CCR-VIA -- COMITATO DI COORDINAMENTO REGIONALE PER LA VALUTAZIONE D'IMPATTO AMBIENTALE

Giudizio n° 3914 Del 11/05/2023

Oggetto: Realizzazione di un Impianto Agrovoltaiico della Potenza Nominale di 9,453 MWp in Località Colle Trotta

Tipo procedimento: Verifica di assoggettabilità a VIA di cui all'art. 19 del D.Lgs. n. 152/2006 e ss.mm.ii.

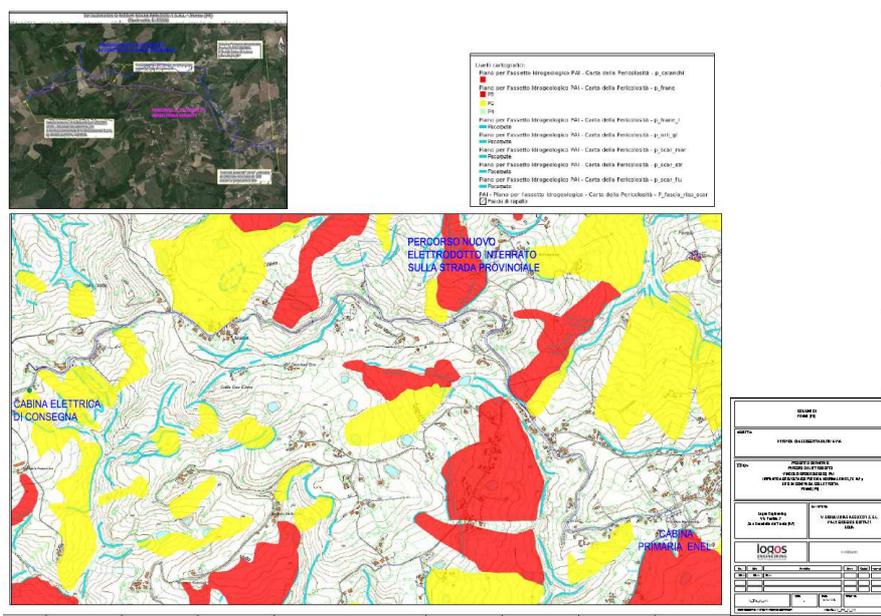
1. non è stata fornita alcuna risposta alle problematiche segnalate dall'Autorità di Bacino relativamente all'impianto fotovoltaico;
2. l'elettrodotto di collegamento alla rete, benché interamente interrato sotto viabilità esistente, interferisce con un'area P3 (pericolosità molto elevata) e con varie scarpate, senza che siano stati trasmessi gli Studi di compatibilità idrogeologica relativi a ciascuna interferenza, richiesti ai sensi dell'art. 16 comma 1 lettera e) e comma 2 delle Norme di Attuazione del PAI;

In merito a quanto richiesto dal CCRVIA con Giudizio n.3849 al punto 1) *acquisire il parere di compatibilità idrogeologica da parte dell’Autorità di Bacino dell’Appennino Centrale*, il Proponente ha modificato il tracciato dell’elettrodotta, prevedendo interamente interrato nella strada provinciale, come da seguente stralcio planimetrico
